ENMIENDA N° 2

San Salvador, 7 de septiembre de 2022

UNIDADES MANEJADORAS 3 Y 4 Y DUCTOS DE EXTRACTORES E-87 Y E-89.
 INSTALACIONES MECÁNICAS. NIVEL 1

HOSPITAL DE COJUTEPEQUE- CUERPO D
 Esc 1:75

CONTROL ENFRIAMIENTO, CALEFACCIÓN, HUMEDAD RELATIVA UCI – COMPONENTES DEL SISTEMA

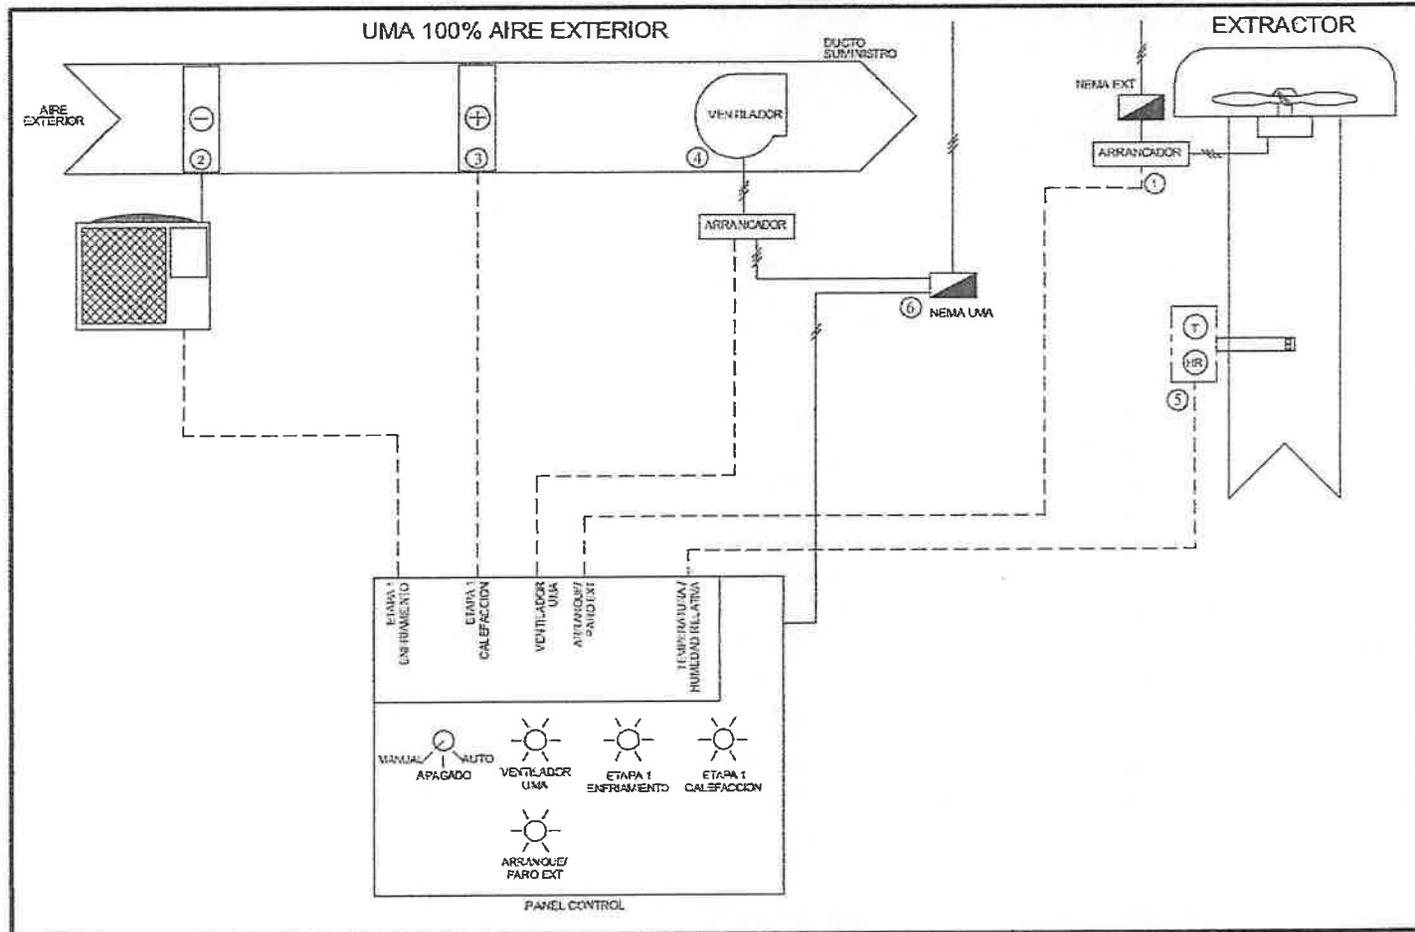
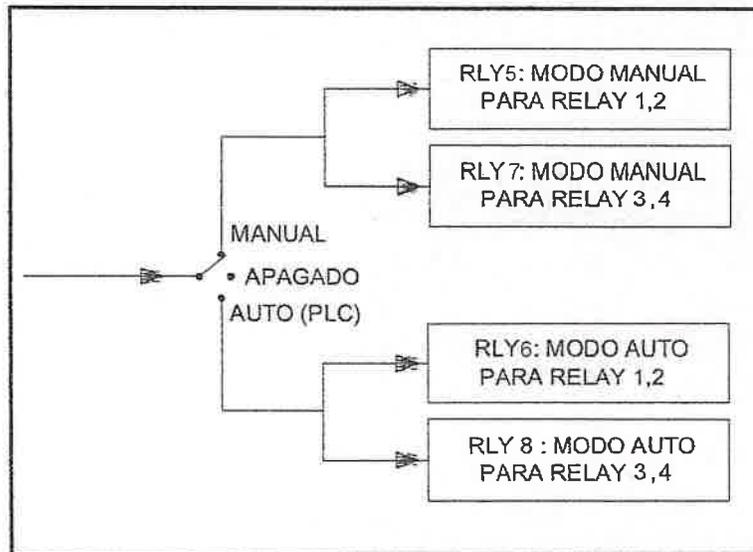
COMO DICE	COMO DEBE DECIR
PLANOS CONSTRUCTIVOS. No Considerados	Se anexan planos de diagrama de control 1, 2 y 3, y plano de ubicación del termostato y humidostato, en Enmienda No. 2
